监理工作联系单

工程名称：围场满族蒙古族自治县 2016 年村级光伏扶贫电站采购项目

编号：JXM6—006

事由：光伏区现场施工的相关问题

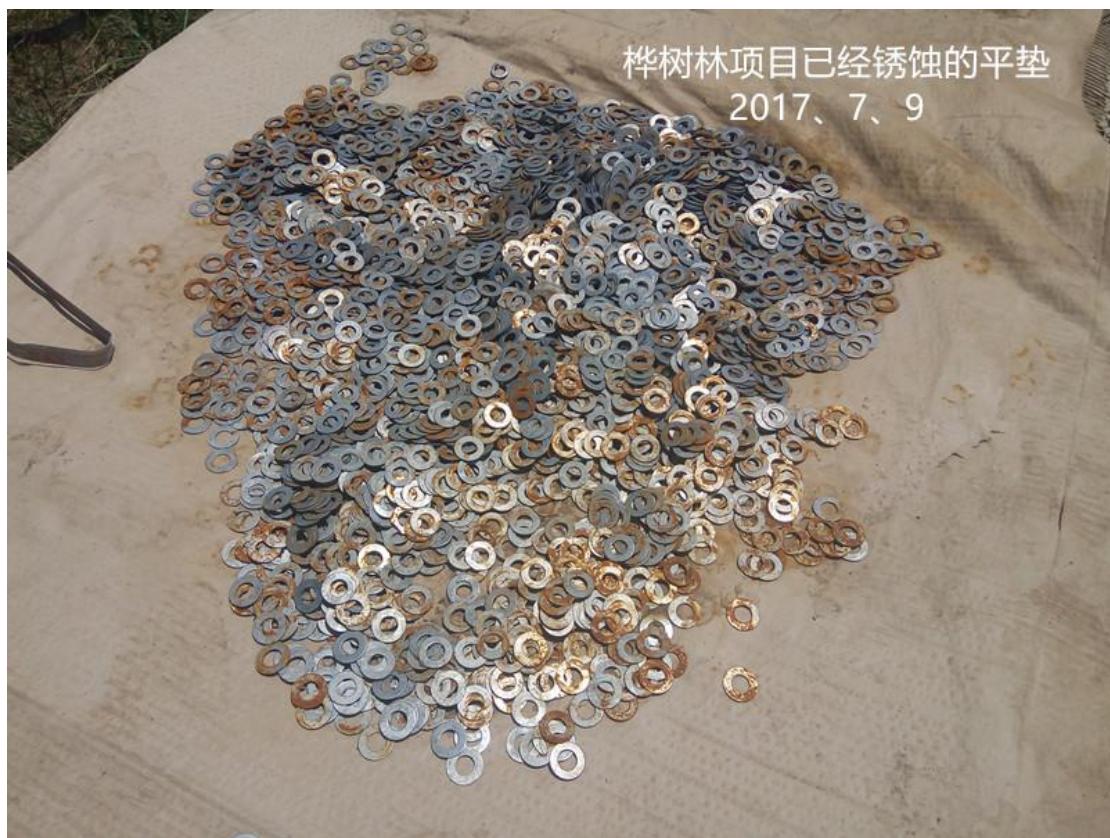
- 1、部分支架固定螺栓没有紧固到位，平垫、弹垫位置装反。
- 2、电缆沟开挖深度不够，电缆沟内电缆排布混乱。
- 3、接地扁铁焊接接头焊缝没有清理和进行防腐处理。
- 4、现场构配件放置混乱，没有采取防雨措施，平垫已经出现明显锈蚀。

桦树林接地扁铁焊缝没有进行焊渣清理和防腐
2017、7、9

桦树林项目支架螺栓弹垫、平垫位置安装错误
2017、7、9

桦树林项目支架螺栓没有紧固到位
2017、7、9

桦树林项目已经锈蚀的平垫
2017、7、9

要求你项目部加强现场施工管理，严格按照设计及规范要求进行施工，对存在的问题，及时进行整改，严把质量关。
